## Objet:

### Domaine des Clarisses

Proposition de modification de la classification des parcelles relatives au Domaine des Clarisses et terrain de la Mairie adjacent en UM6-3 / 9-L-50-25

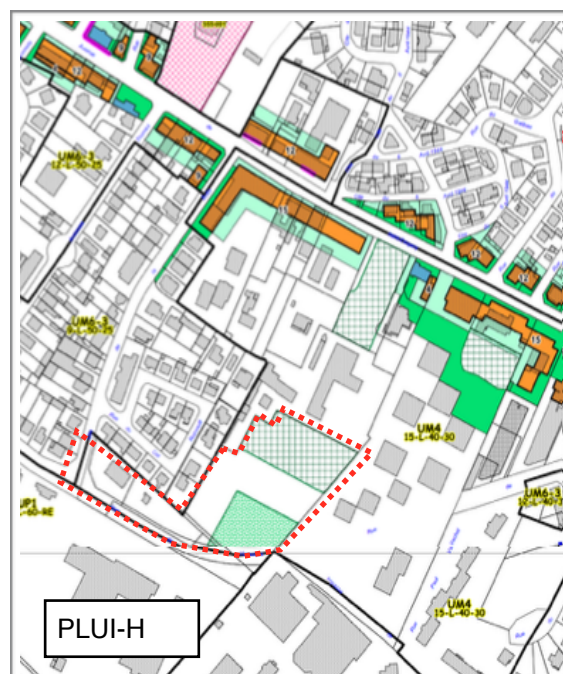
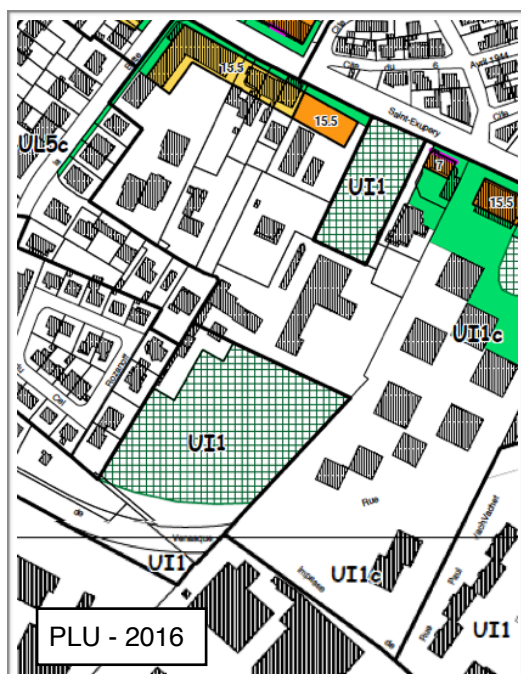
Le PLUI-h met en relief (voir comparaison ci-dessous) une importante modification de l'allocation des terres sur le "terrain des Clarisses".

La zone classée Espace Boisé Classé (quadrillage vert foncé) est singulièrement déclassé sur plus de 50% de sa surface, pour devenir constructible, avec environ 50% de cette surface transformée en Espace Aménagé (vert clair).

Nous demandons que les parcelles des « Sœurs Clarisses » (Parcelle cadastrale 837 AE 82) ainsi que celle de la Mairie (Services de la Voirie – parcelles cadastrales 837 AE 126 et 837 AE 324) soient classées UM6-3 / 9-L-50-25 et que la zone classifiée EBC revienne identique à la définition du PLU 2016.
